Abwägungstabelle (Stand: 18.06.2020)

Verfahren: BP 128 – Marienhof-West – im beschleunigten Verfahren gem. § 13 a BauGB

Verfahrensschritt: Öffentliche Auslegung gem. § 3 (2) und § 4 (2) BauGB

Abb. 2: Schematischer Aufbau einer römischen Straße nach Ausgrabung der AgrippasträÙe bei Dahlem (ArchäRegion Tafel Zülpich-Rövenich).

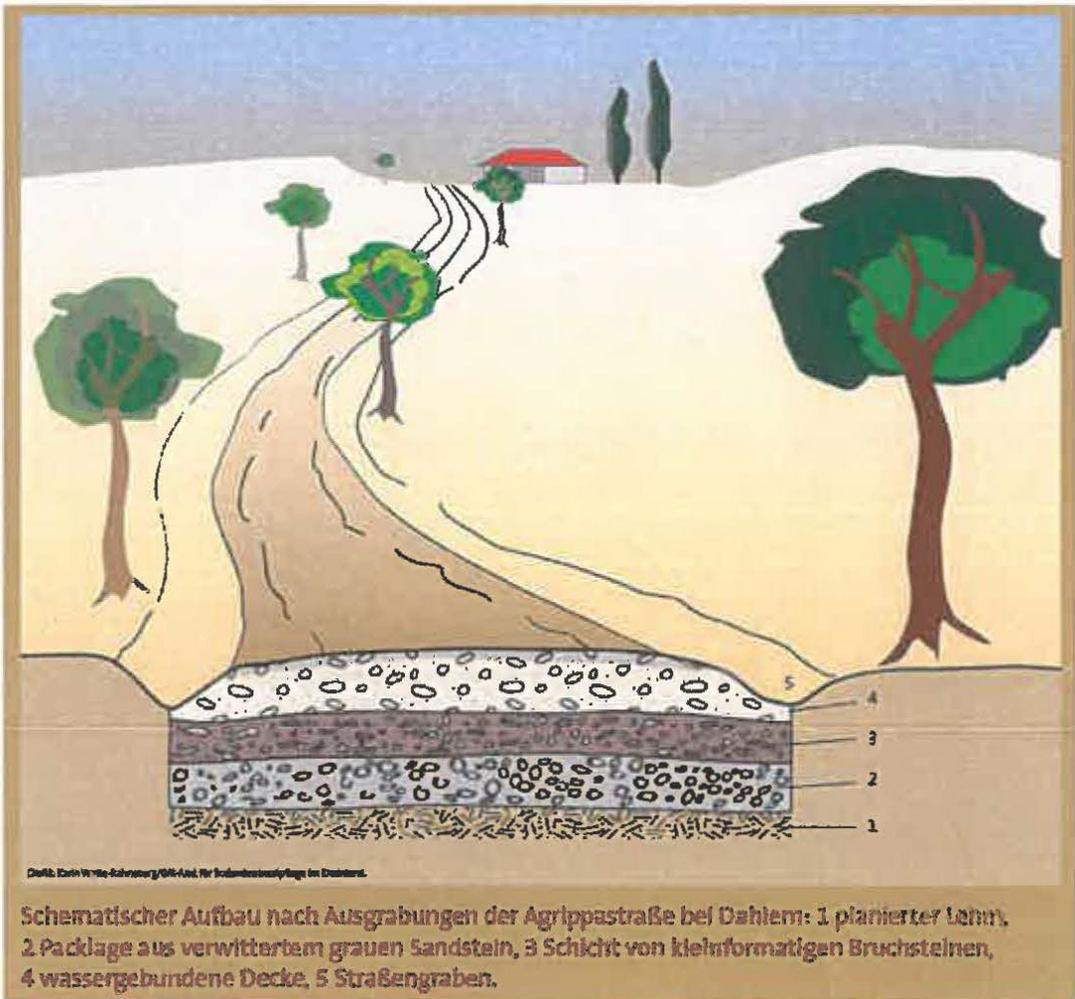
Entlang dieser römischen Straßen standen in regelmäßigen Abständen Raststationen, die sog: Mansio, die etwa eine Tagesreise (etwa 37 km) voneinander entfernt lagen. Beneficiarienstationen kontrollierten und sicherten die Straße, beobachteten den Verkehrsablauf und meldeten Straßenschäden. Entlang der Straßen wurden Meilensteine angelegt, auf dem neben dem Erbauer oder Ausbesserer, die Entfernung zur nächsten Station oder Ortschaft anzeigte. Auch Heiligtümer entstanden manchmal in der Nähe von Straßen und die römischen Gräberfelder lagen an den Ausfallstraßen außerhalb der Siedlungen und Städte.
